**M-40. CALZADAS DE SERVICIO Y OTRAS ACTUACIONES. NUEVOS RAMALES DE CONEXIÓN
DE LA M-14 Y M-21 CON VÍA DE SERVICIO INTERIOR DE LA M-40 Y ELIMINACIÓN DEL**

TRAMO: ENLACE M-40/M-14/M-21. MADRID

CLAVE: 19-M-14720

RESPUESTA AL INFORME DE PROYECTO DE CONSTRUCCIÓN (FECHA MAYO 2019)

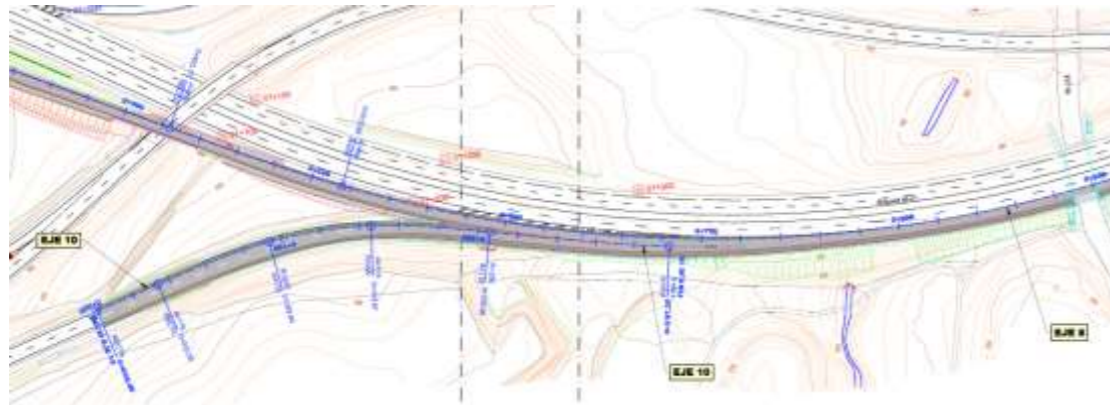
- Debido al condicionamiento de los ramales existentes deben definirse curvas entre los que no se da la adecuada correlación entre radios consecutivos. Es otro aspecto sobre el que debe explicitarse la justificación.

[Se incluye y se justifica.](#)

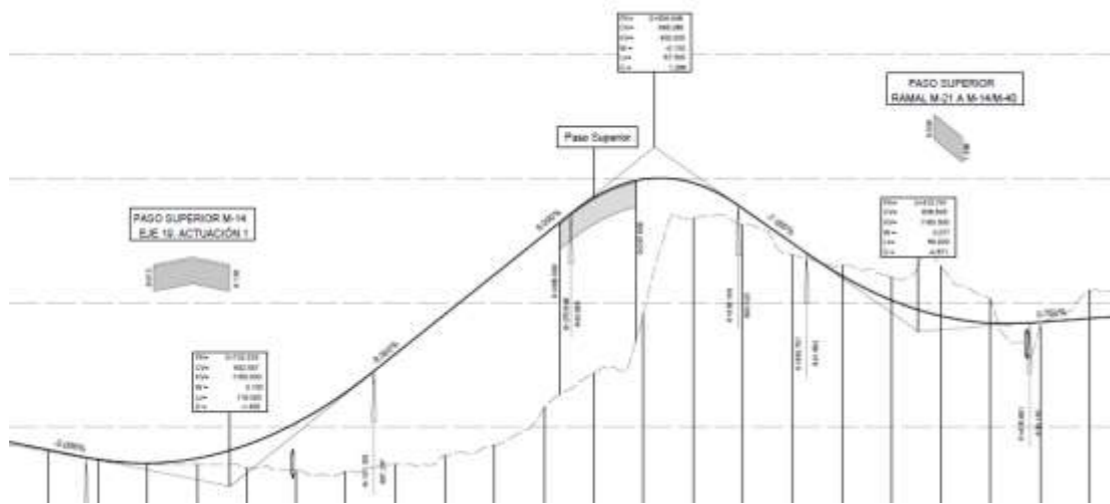
- El anejo contempla como condicionante de trazado de la actuación 2 el “proyectar un paso superior sobre el ramal de incorporación de la M-21 a la M-14”.

Dado el sinuoso perfil longitudinal que adopta el eje 8, con pendiente del 8% a la altura de dicho P.S. 8-0.28, cabría valorar la posibilidad de que el eje 8 disponga un paso inferior bajo el lazo de salida de la M-21 hacia la M-14, contemplando incluso actuar sobre el lazo existente.

El contraste de estos tanteos ofrecería una justificación más sólida para la elección de la solución finalmente propuesta.

Se incluye un punto (8.6) de análisis de alternativas, y un nuevo apéndice con los planos de las diferentes alternativas estudiadas.

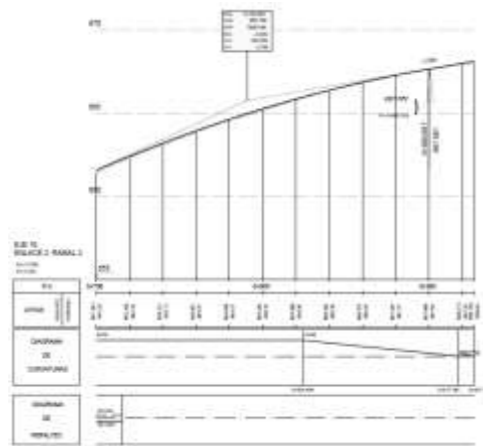
En la Norma se especifica: “Para el cálculo de la visibilidad de parada, se fijará la altura del obstáculo sobre la rasante de la calzada en cincuenta centímetros (50 cm), pudiendo situarse en cualquier punto de la sección transversal del carril (sección de obstáculo)”, por lo que debe cubrirse toda la sección y para ello ha de disponerse la referencia del obstáculo en el punto más desfavorable, que es la banda blanca interior y exterior para curvas a izquierda y derecha respectivamente.

Así, se considera necesario realizar estudios de visibilidad en ambos márgenes de los distintos ramales teniendo en cuenta estas indicaciones, que contemplan los casos más restrictivos y con los que podría darse el caso de surgir problemas de continuidad de la visual que debiesen considerarse.

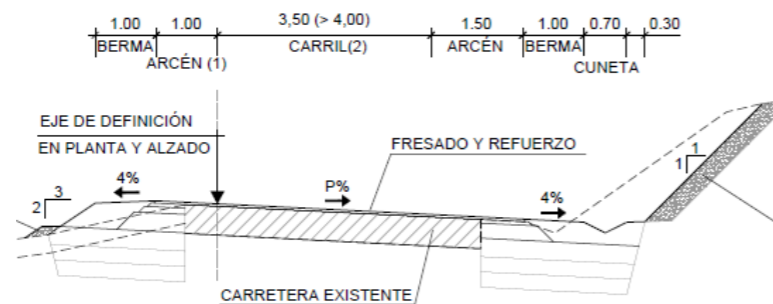
- La nota al pie de esta sección reitera esa medida de 8,40 m. Además, aunque la sección muestra que alcanza el P.K. 0+219,46 m, en la nota se indica que el eje 20 comienza a partir del P.K. 0+218,35 m. Sin embargo, el origen del eje 20 en planta es anterior.

Esto parece deberse a que en los primeros metros del eje 20, éste no se está calculando y la plataforma se encuentra definida aún por el eje 98; pero se debe revisar y aclarar.

Se aclara en la anotación.

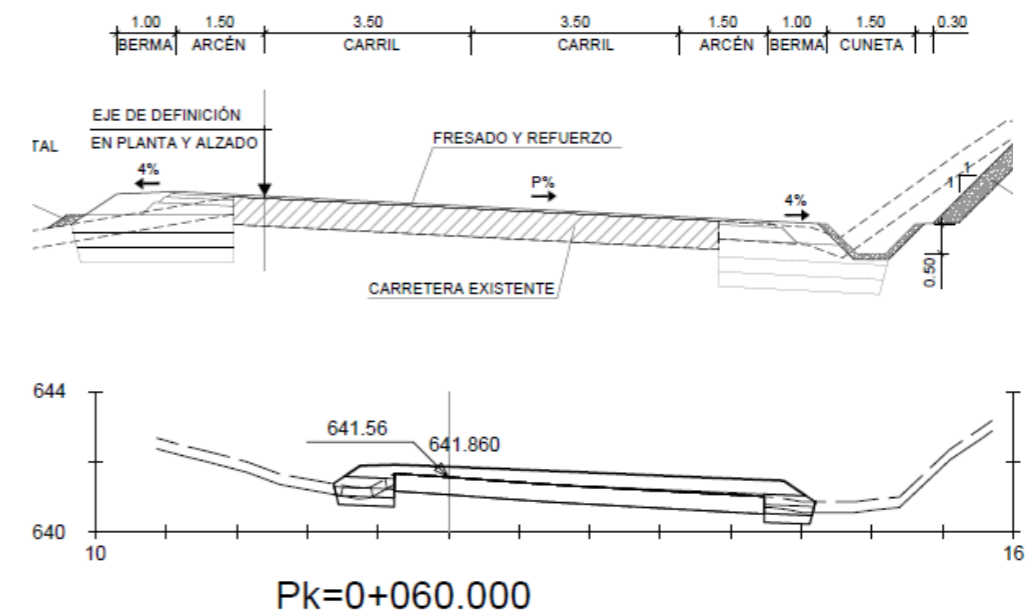
- La sección de estructura eje 8 está rotulada como P.K. 0+266 – 0+297, pero en los planos de estructuras el paso superior va hasta el P.K. 0+298,40.

Se modifica.

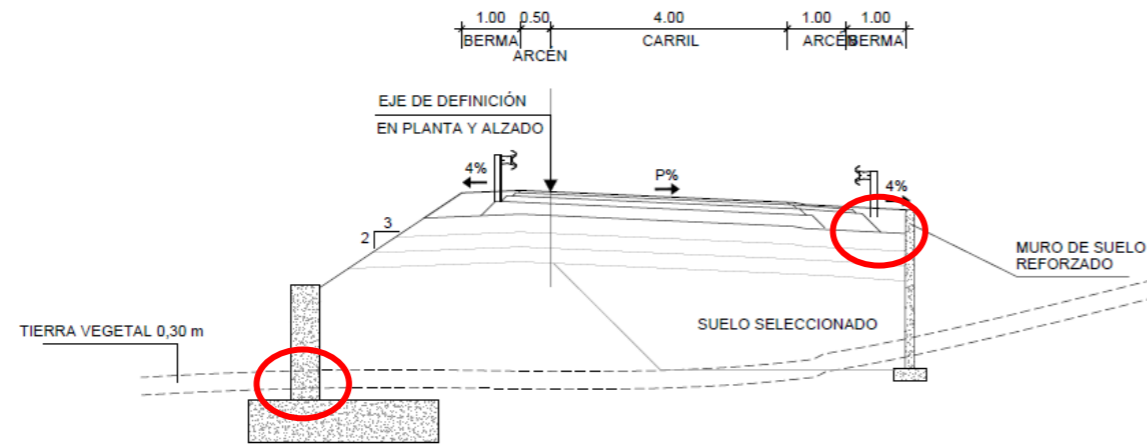
- En los dos detalles de *Sección tipo eje 8 (tráfico T1)* del plano 2.7.2.- *Secciones tipo Act 2. Hoja 1 de 3* debe representarse el drenaje de los muros.

Se incorpora el dren

SECCIÓN TIPO EJE 8 (TRÁFICO T1)

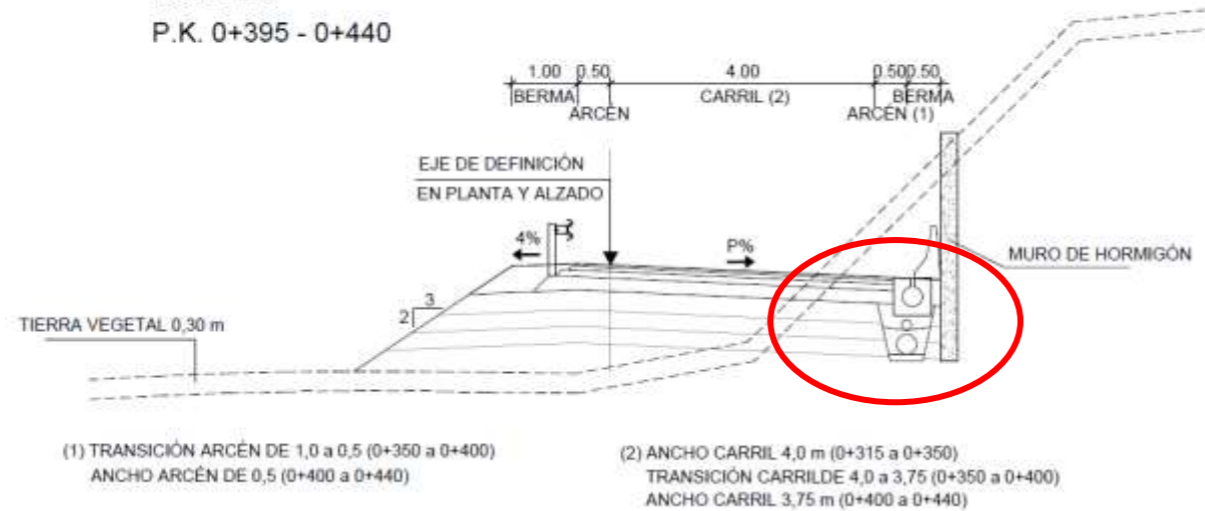
- En el detalle de *Sección tipo eje 8 (tráfico T1)* del plano 2.7.2.- *Secciones tipo Act 2. Hoja 2 de 3* debe representarse la cimentación del muro con su correspondiente drenaje de muro.

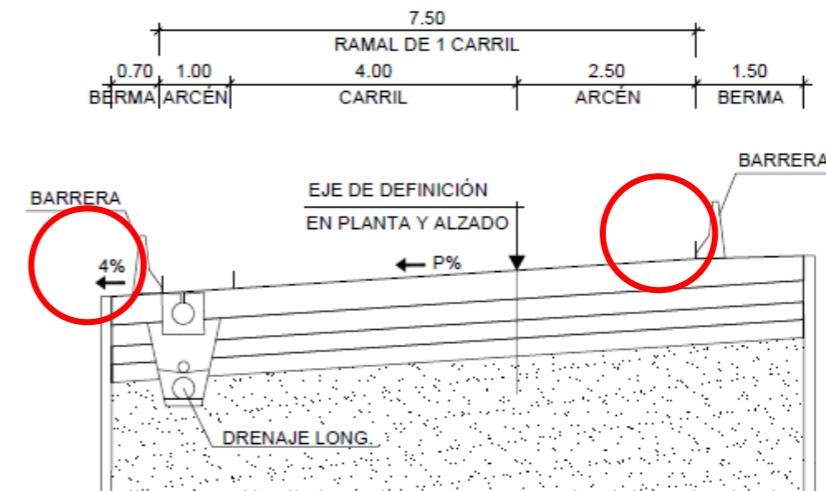
- En los planos de secciones tipo se representan barreras de hormigón New Jersey, que no están recogidas ni en los planos de planta de señalización, balizamiento y defensas, ni en el *Documento nº4.- Presupuesto*. Debe corregirse donde corresponda.

Sí están reflejados en planta, obsérvense las líneas azules.

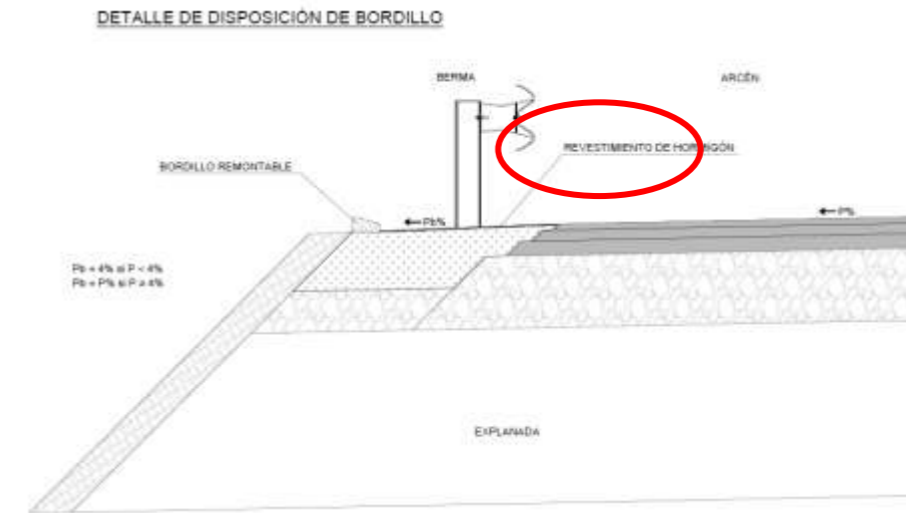
- En el plano 2.10.3.- *Drenaje. Detalles. Hoja 4 de 8*; se indica que sobre el relleno de berma se realizará un revestimiento de hormigón. Debe justificarse y detallarse dicho revestimiento de hormigón.

Finalmente es un relleno de impermeabilización de bermas.

Apartado C12.02 Eje-10

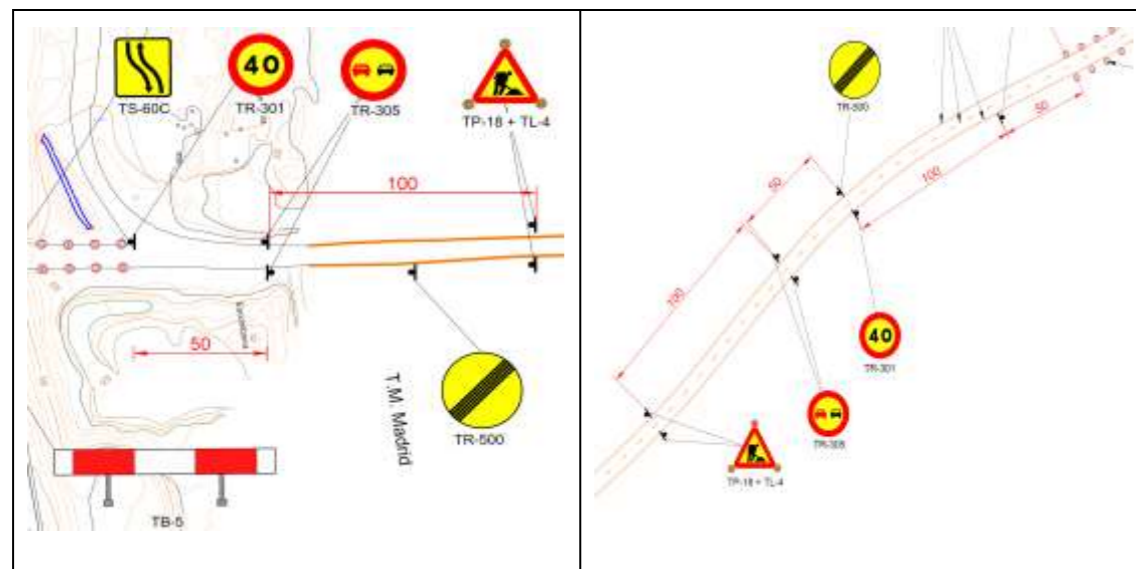
Se han representado en planos 2 señales tipo TR-500, que no se han incluido en mediciones de la fase I. Tampoco se han reflejado en planos las placas reflectantes informativas que por su parte si están incluidas en mediciones.

Se presupuestarán las señales R-500. Respecto a las placas informativas, obsérvese la contestación anterior
